Service Bulletin

HOOFDGROEP	GROEP	NO.
2	23	418

BETR.
Foutcodes brandstofsysteem

B16F, B18EP/FP, B18U
400

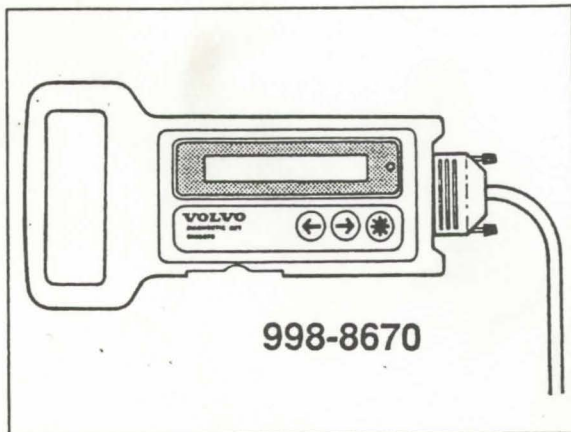
Foutcode **3.1.3** (klep koolstoffilter) kan spontaan optreden.

Controleer dan eerst de werking van de klep door middel van controlefunctie 3.

Klep werkt: reset het systeem, zie desbetreffend Servicehandboek.

Klep werkt niet: controleer de klep, zie desbetreffend Servicehandboek.
